# Калильные свечи

## Замена КС-2 на импортные

Чертёж наконечника зажигалки ХАС 8.223.005-01

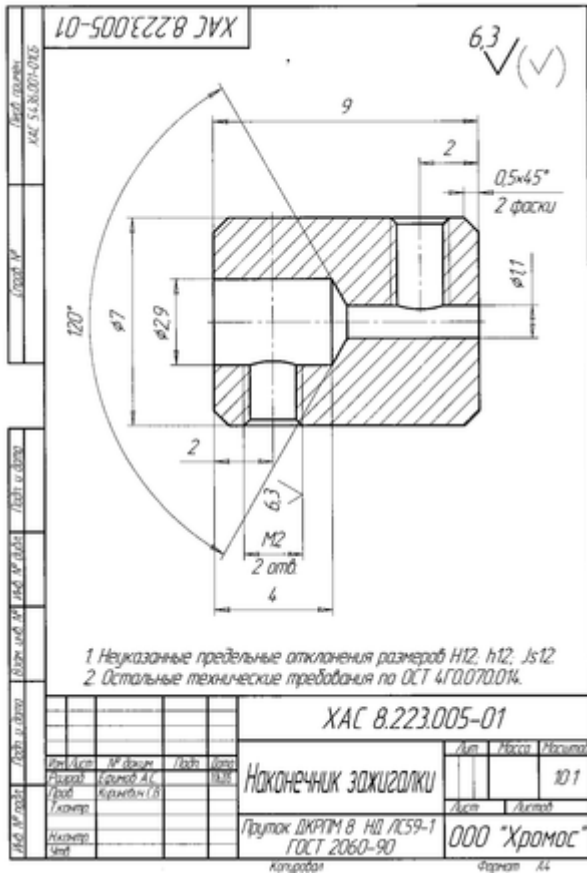
При замене необходимо заменить наконечник зажигалки со свечой, поскольку центральный контакт свечи больше (2.81мм у O.S. против 2.41мм у старой).
